Ekspertyza techniczna w zakresie stanu ochrony przeciwpożarowej w trybie:
§ 2 ust. 2 rozporządzenia MI z dnia 12.04.2002r. w sprawie warunków technicznych jakim powinny odpowiadać budynki i ich usytuowanie (Dz.U. z 2022r. poz. 1225),
§ 1 ust. 2 rozporządzenia MSWiA z dnia 7.06.2010r. w sprawie ochrony przeciwpożarowej budynków, innych obiektów budowlanych i terenów (Dz.U. z 2023r. poz. 822),

Inwestor	Bieszczadzkie Schroniska i Hotele PTTK Sp. z o.o. ul. Mickiewicza 29, 38-500 Sanok			
Nazwa i adres budynku	Budynek Domu Turysty PTTK "SPICHLERZ" ul. Krakowska 61, 24-120 Kazimierz Dolny			
Nazwa rysunku	RZUT II PIĘTRA			
Autorzy ekspertyzy	Rzecznik budowlany: inż. Ryszard Mieszalski	Nr uprawnień	7/95	Podpis
	Rzecznik ds. zabezpieczeń ppoż.: mgr inż. Mariusz Grudziński	Nr uprawnień	696/2020	Podpis
Skala	1 : 100	Data		styczeń 2025
		ZAŁĄCZNIK NR 5

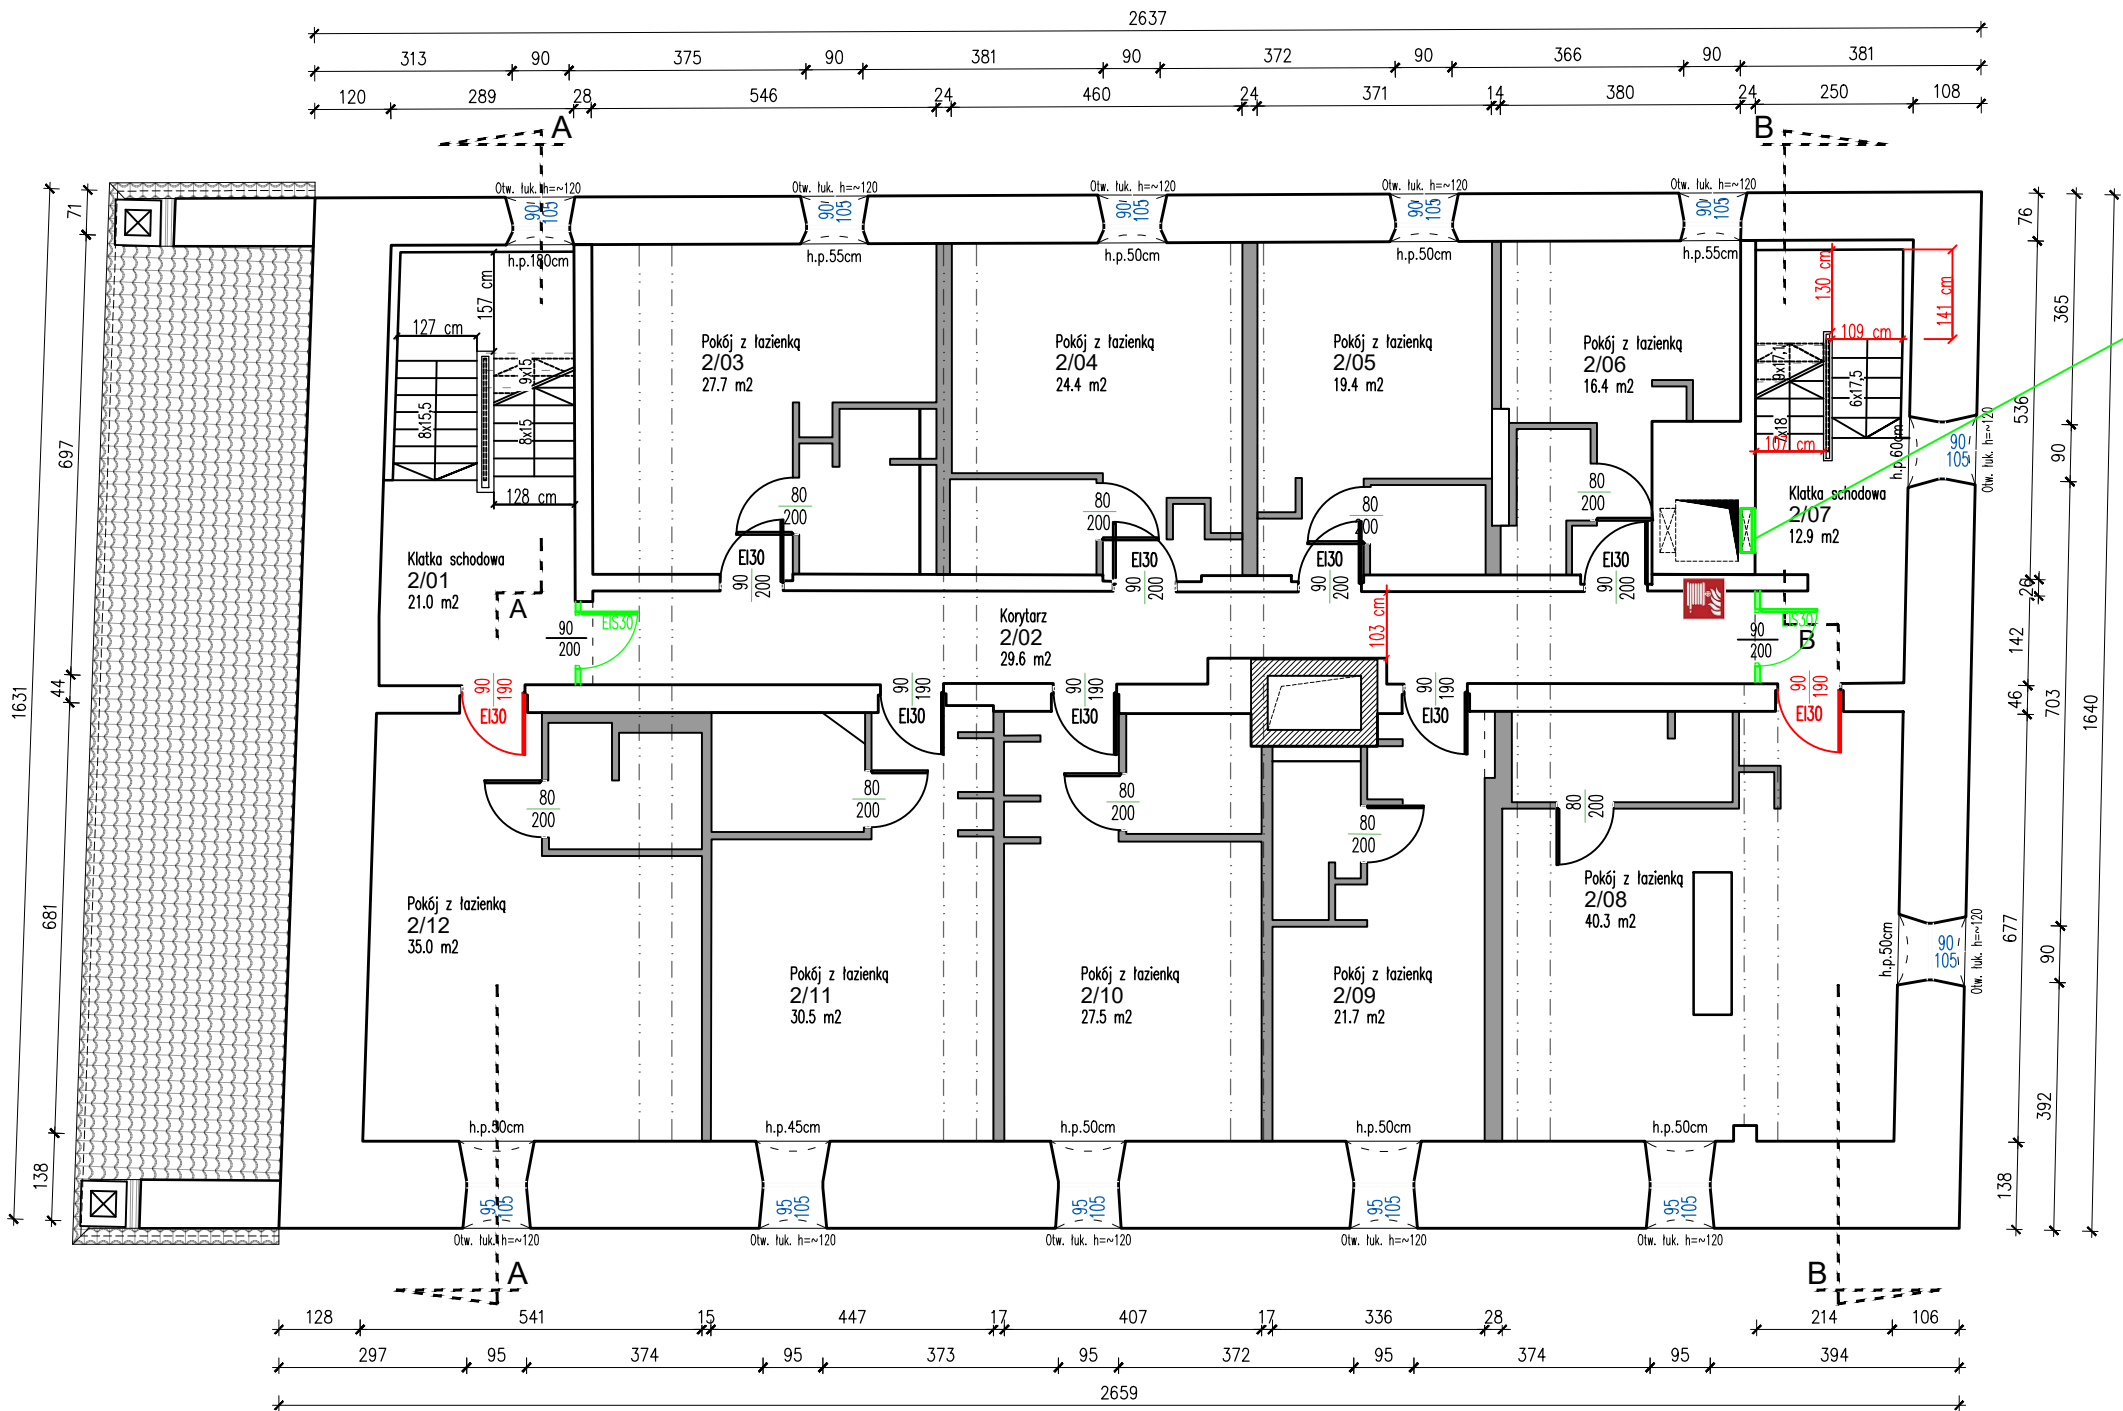
otwór zamurować do klasy
REI60

prace do wykonania
nieprawidłowości, które nie będą usunięte
